Datum	2019-04-24	Projektskede	Järnvägsplan
Status	Godkänd	Infosäkerhetsklass	K1
Rev. beteckning	-	Diarienummer	FUT 2017-0146
Rev. datum		Författare	Kaisa Nugin

PM Ändring efter granskning

Järnvägsplan Tunnelbana till Arenastaden

Filnamn:3320-P31-12-00012

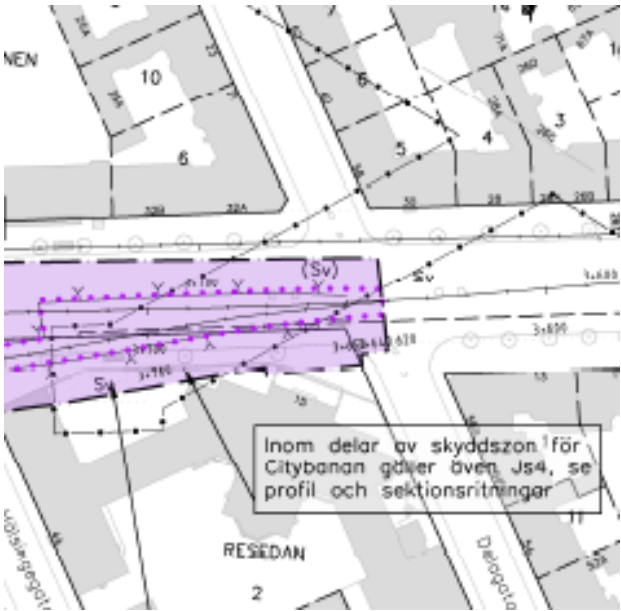
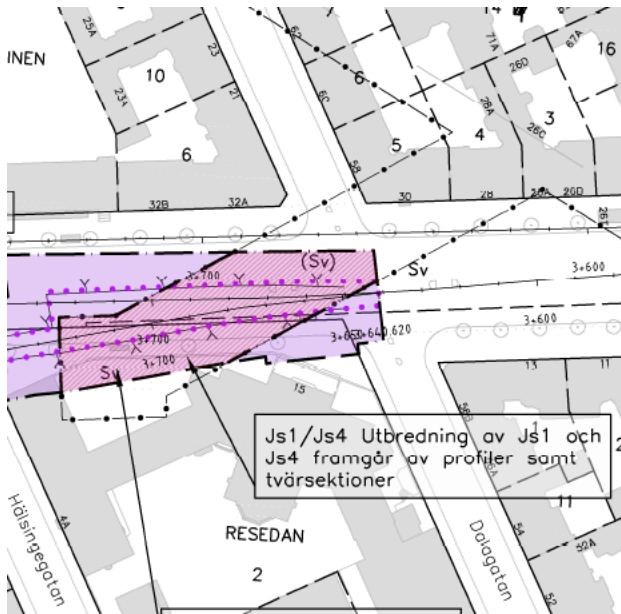
Ändring/Motivering	Komplettering med ett långsgående dike/kulvert i Citybanans tillfartstunnel.	
Plankarta	Granskningshandling II, 20180629 rev A.	Granskningshandling II, 20180629 rev B.
M33-1510-11-A3000-00-2211

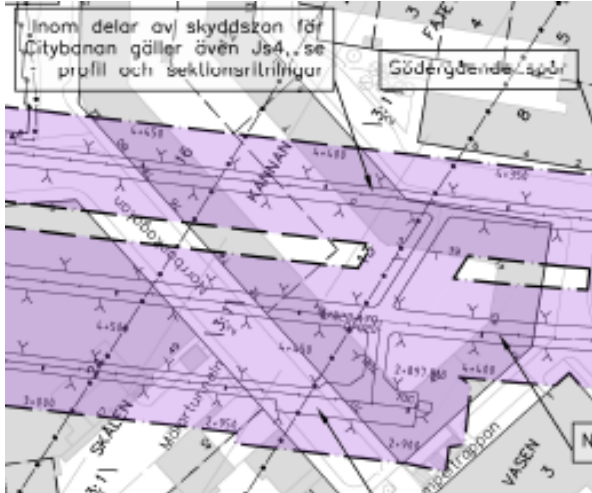
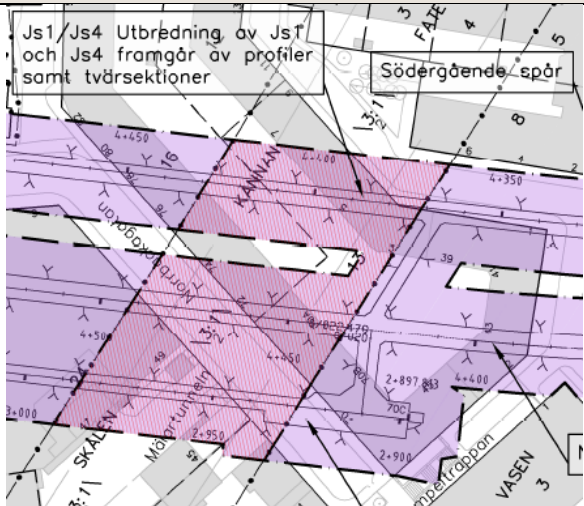
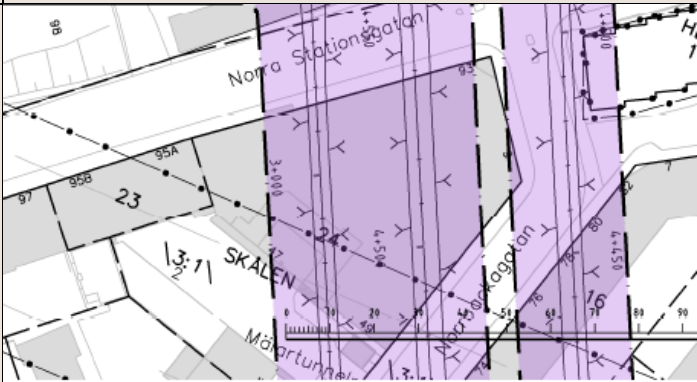
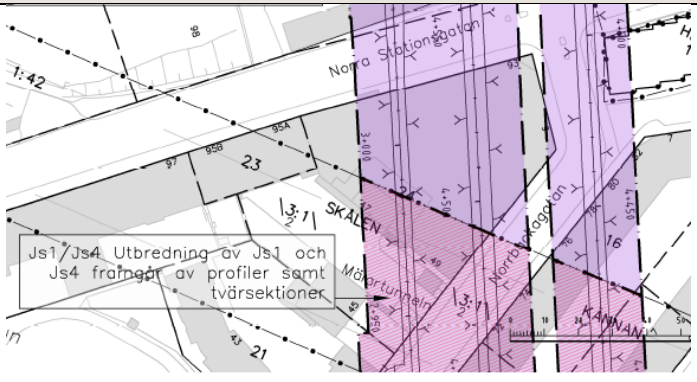
Ändring/Motivering	Borttagen markering för feltolkad stödmur.	
Plankarta	Granskningshandling II, 20180629 rev A.	Granskningshandling II, 20180629 rev B.
M33-1510-11-A3000-00-2216

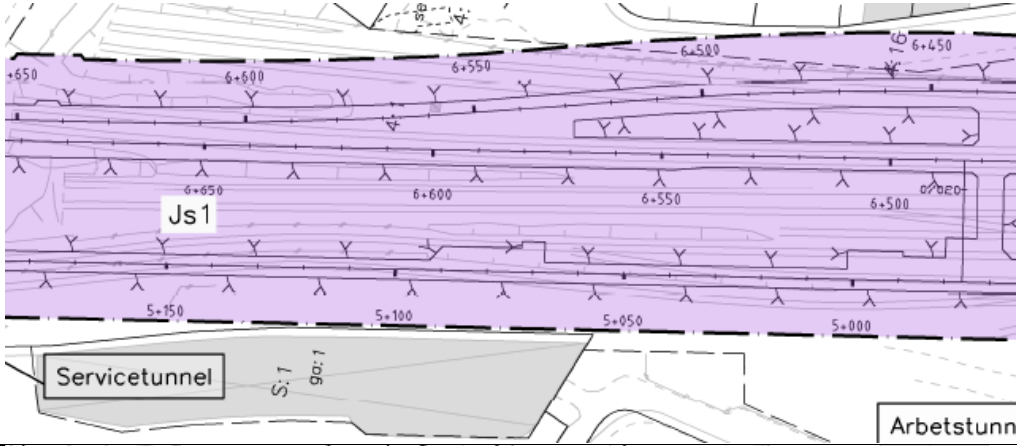
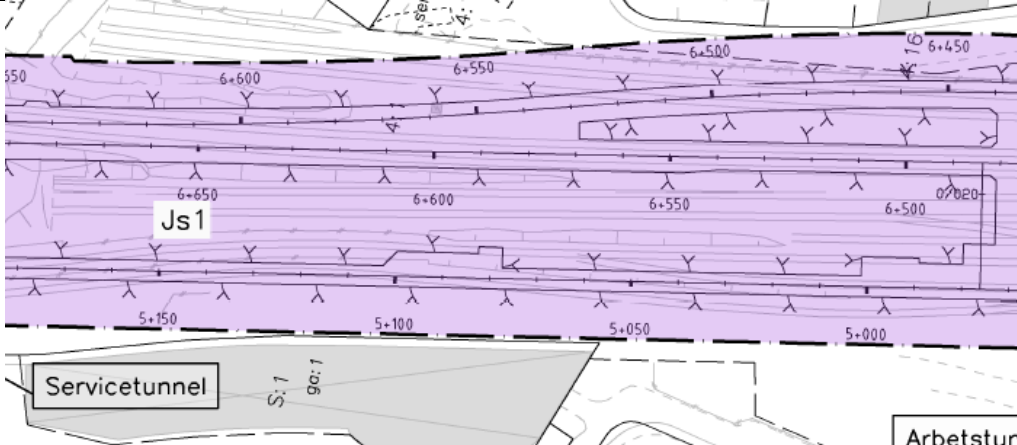
Ändring/Motivering	Redovisning av Js4 i profil och sektioner kompletteras i plan med röd skraffering för Js4. Sedan tidigare har det redovisats i plan där Citybanan legat överst i profilen, men nu kompletteras redovisningen i plan även där den planerade tunnelbaneanläggningen passerar över Citybanan. Då det inte i plan går att utläsa avgränsningen mellan Js1 och Js4 i djupled har även texten i informationsrutan ändrats. Från: "Inom delar av skyddszon för Citybanan gäller även Js4, se profil och sektionsritningar." Till: "Js1/Js4 Utbredning av Js1 och Js4 framgår av profiler samt tvärsektioner."	
Plankarta	Granskningshandling II 20180629.	Granskningshandling II 20180629, Rev A.
M33-1510-11-A3000-00-2202 M33-1510-11-A3000-00-2212

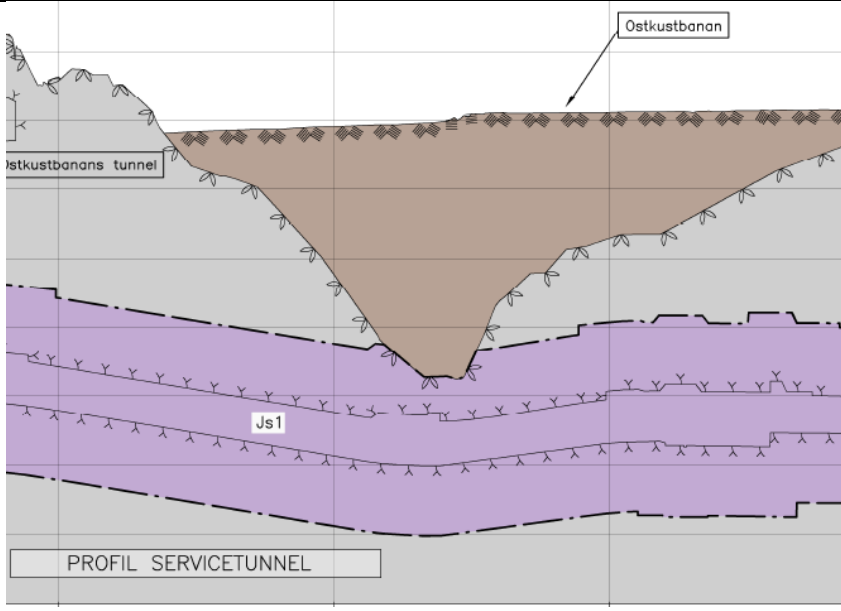
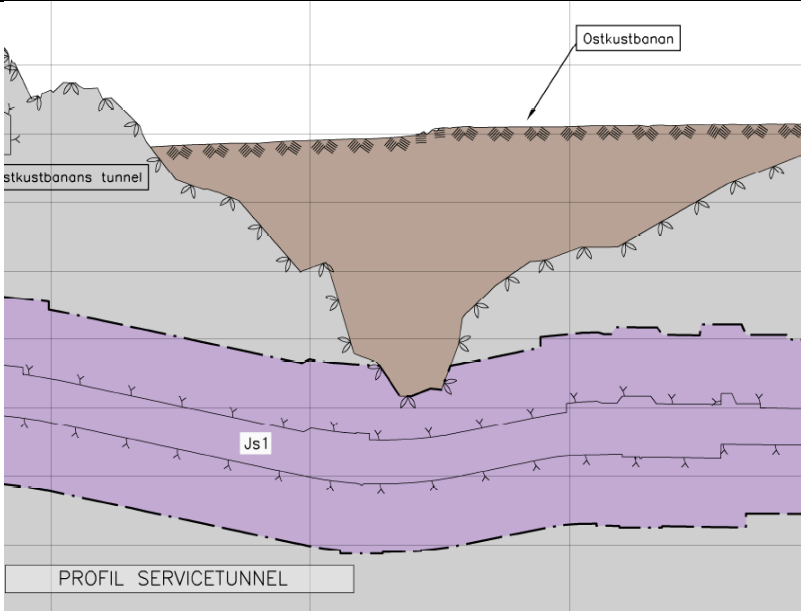
Plankarta	Granskningshandling II 20180629.	Granskningshandling II 20180629, Rev A.
M33-1510-11-A3000-00-2203 M33-1510-11-A3000-00-2213		
Plankarta	Granskningshandling II 20180629, Rev A.	Granskningshandling II 20180629, Rev B.
M33-1510-11-A3000-00-2211 M33-1510-11-A3000-00-2215

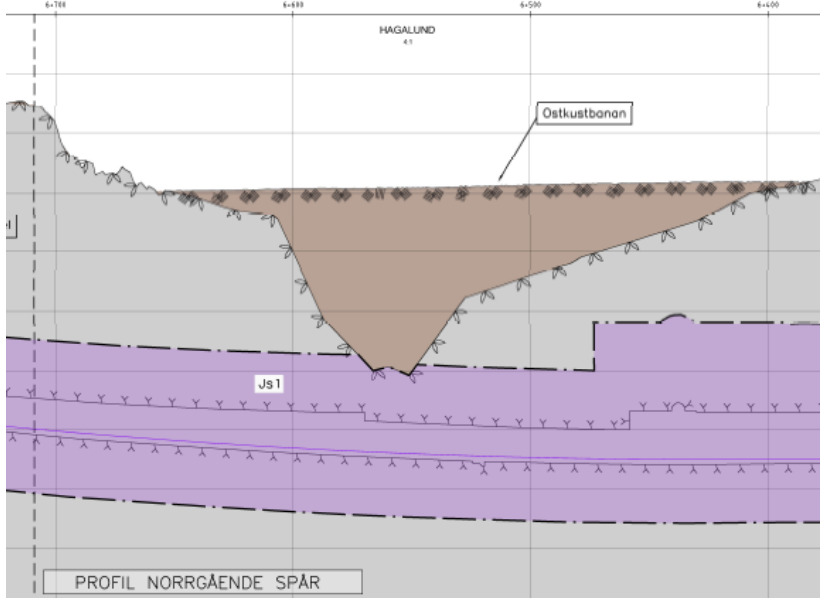
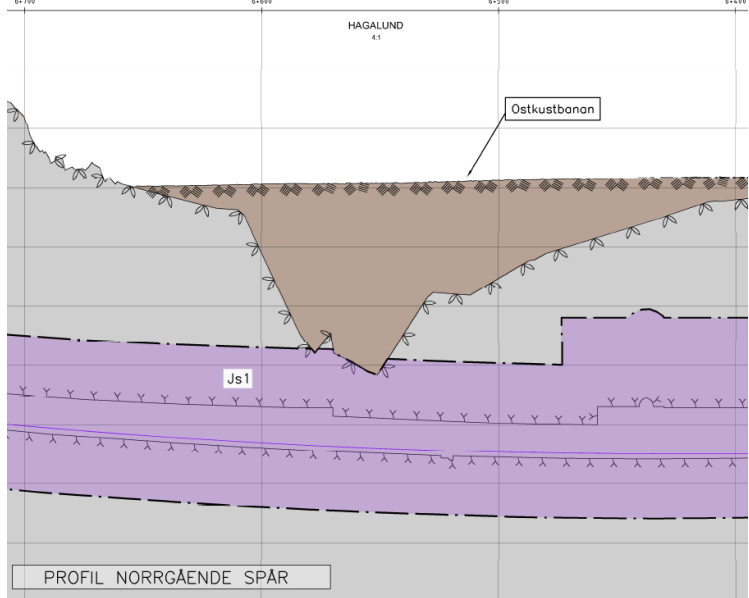
Ändring/Motivering	Justerat läge för pumpstation i plan 16 m.
Plankarta	M33-1510-11-A3000-00-2207
Granskningshandling II, 20180629 rev A.	
Granskningshandling II, 20180629 rev B.

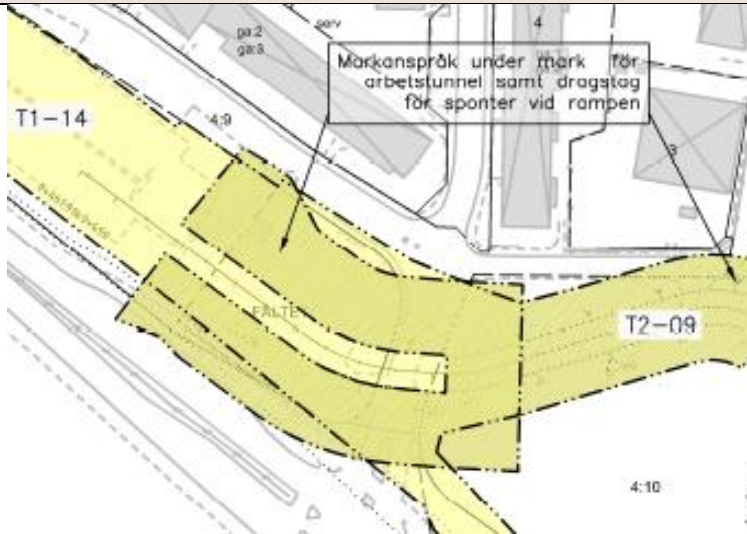
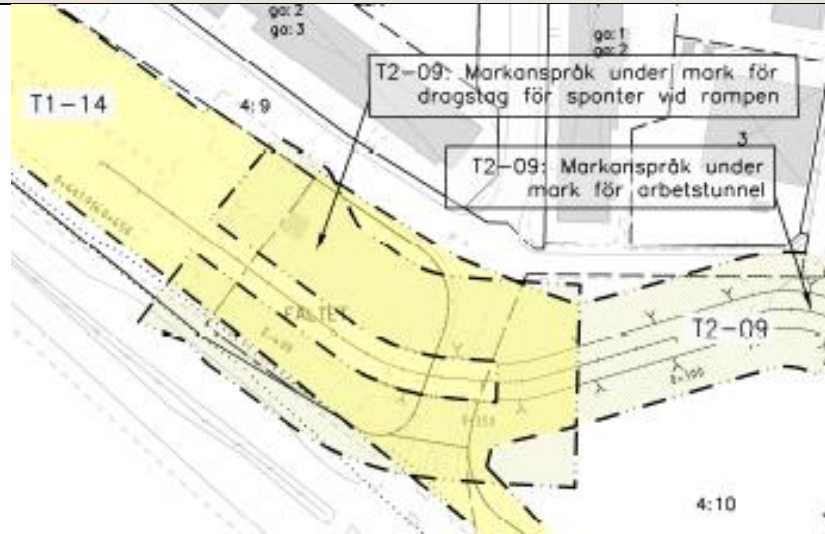
Ändring/Motivering	Justering av yta under mark, T2-01.	
Plankarta	Granskningshandling II 20180629, rev A.	Granskningshandling II 20180629, rev B.
M33-1510-11-A3000-10-2232

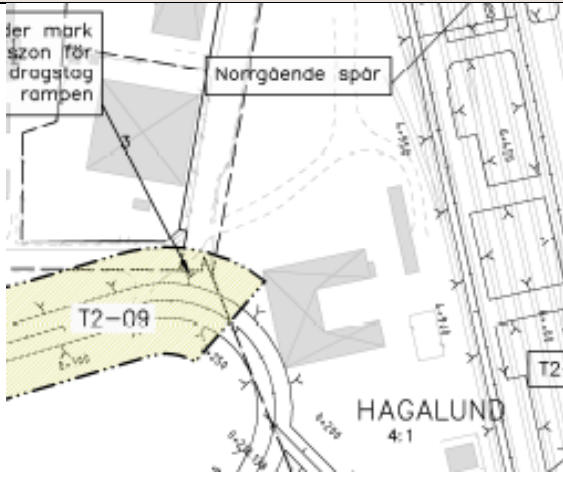
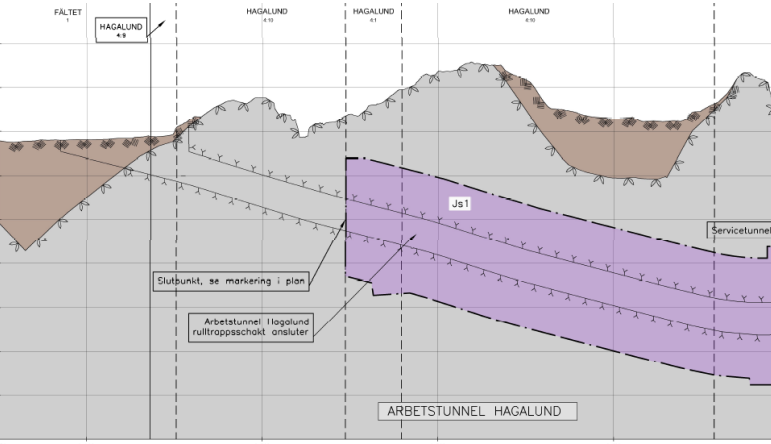
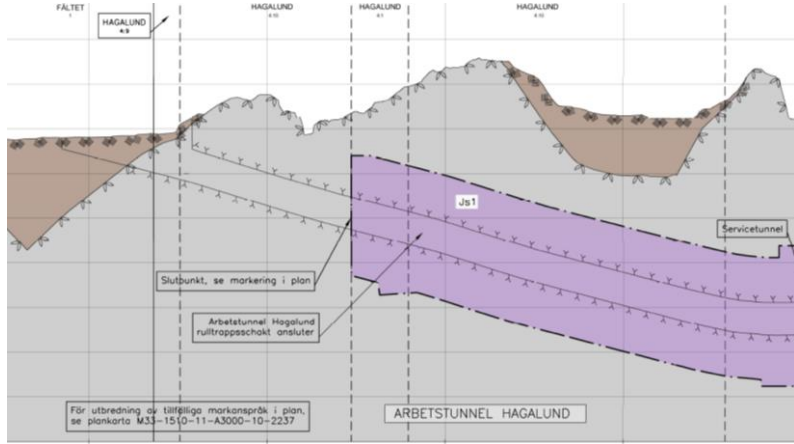
Ändring/Motivering	Korshänvisning mellan tillfälliga markanspråk och profil över arbetstunnel vid permanenta markanspråk. Ritningar kompletterade med informationsrutor.	
Plankarta	Granskningshandling II 20180629, rev A.	Granskningshandling II 20180629, rev B.
M33-1510-11-A3000-10-2232		
M33-1510-11-A3000-00-2215

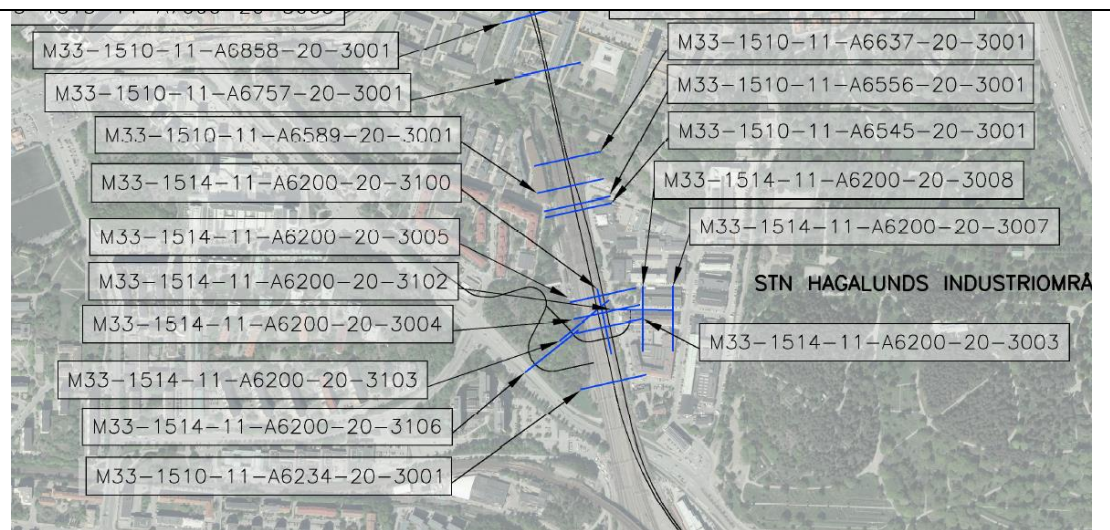
Ändring/Motivering	Uppdaterad översikt avseende tvärsektioner.
Översiktsritning	M33-1510-11-A3000-10-2201
Granskningshandling II, 2018-06-29.

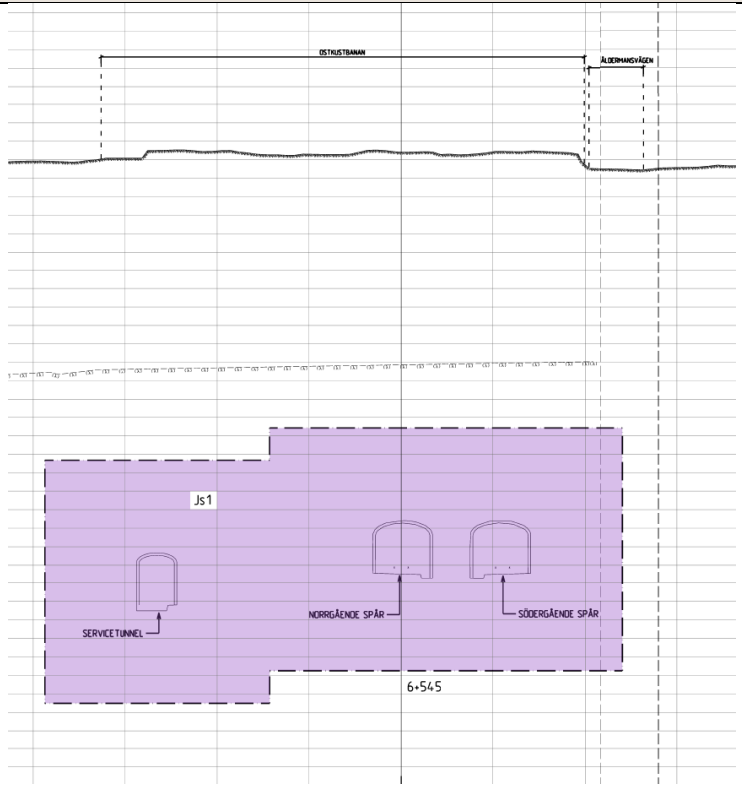
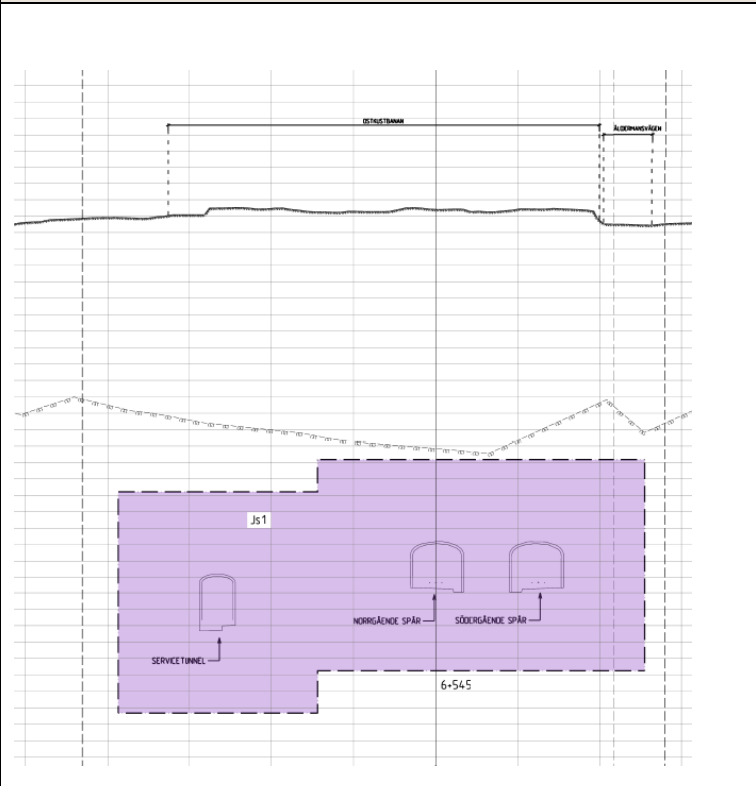
Motiv	Uppdatering i sektion avseende redovisning av tunnelbaneanläggningens nivå som blivit felaktig.	
Tvärsektion	Granskningshandling II 20180629, rev A.	Granskningshandling II 20180629, rev B.
M33-1512-11-A4500-20-3103

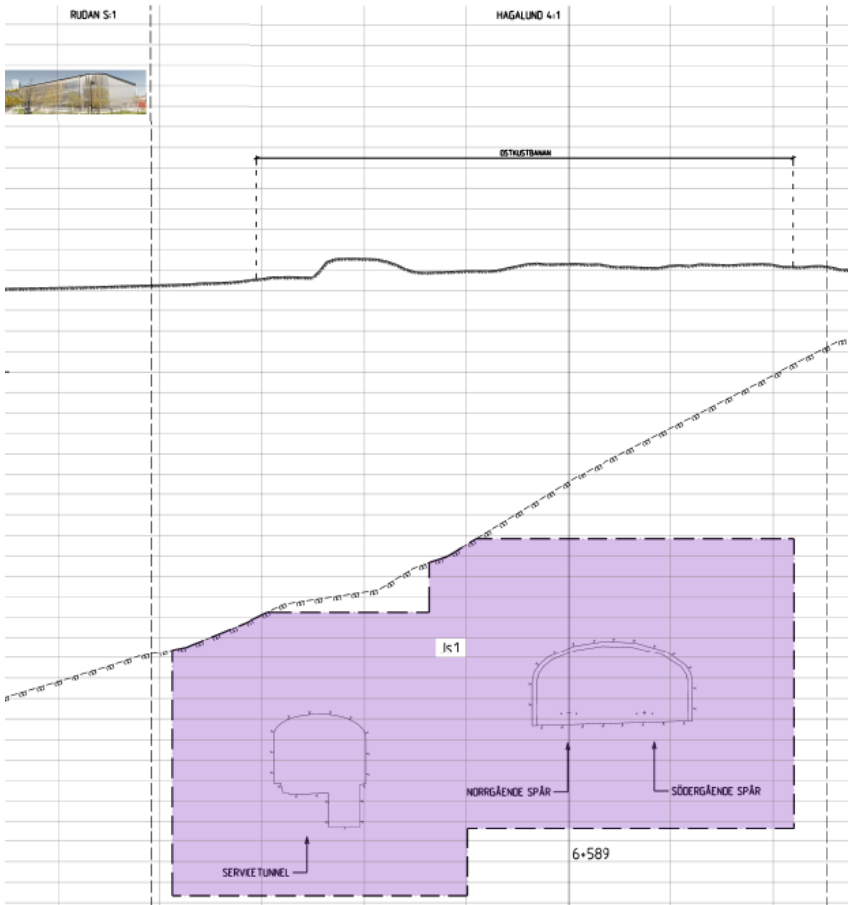
Ändring/Motivering	Uppdatering i sektion avseende den tolkade bergytan vid km + 6545 och + 6637. Anpassning av projekterad anläggning vilket ger en lägre lågpunkt för servicetunnel vid passage av lersvackan- vilket markanspråken även anpassas efter i djupled.	
Tvärsektion	Granskningshandling II 20180629, rev A.	Granskningshandling II 20180629, rev B.
M33-1510-11-A6545-20-3001

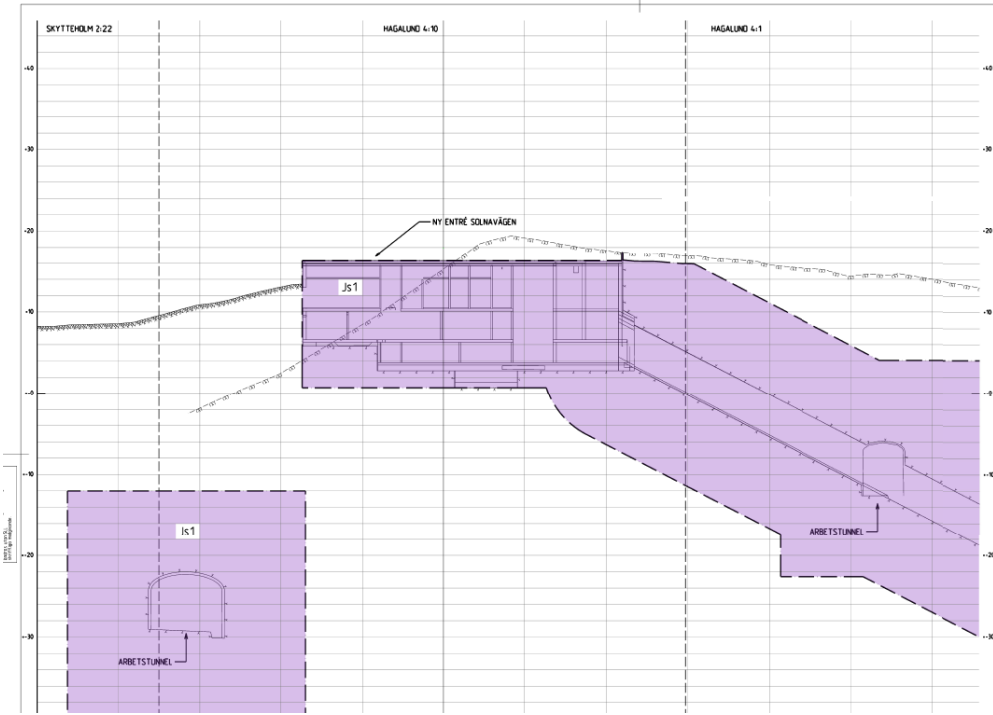
Ändring/Motivering	Uppdatering i sektion avseende den tolkade bergytan, vid km + 6545 och + 6637. Anpassning av projekterad anläggning vilket ger en lägre lågpunkt för servicetunnel vid passage av lersvackan - vilket markanspråken även anpassas efter i djupled.	
Tvärsektion	Granskningshandling II 20180629, rev A.	Granskningshandling II 20180629, rev B.
M33-1510-11-A6637-20-3001
